**BAYER – Minuta 8 - Reunión 31-05-2017**

FECHA: 31/05/17**CLIENTE:** BAYER**OBRA:** Oficinas MUNRO**PARTICIPANTES:**

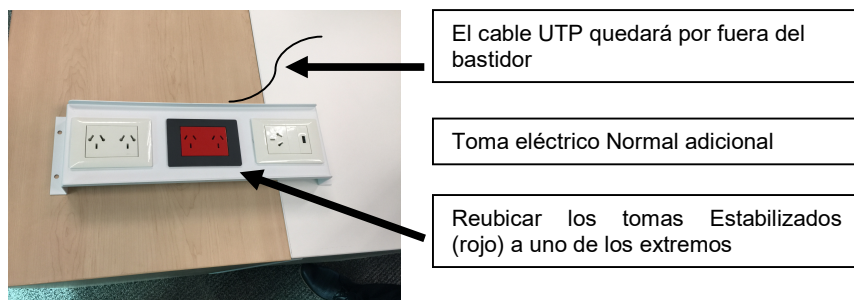
Se solicitó un toma eléctrico normal adicional en cada puesto de trabajo y se definió que el cable de datos quede por fuera de el bastidor de tomas. Se analizará el impacto y se presentará la cotización respectiva. El armado estará de acuerdo con la foto adjunta. Los tomas estabilizados (color rojo) se instalarán en uno de los extremos.
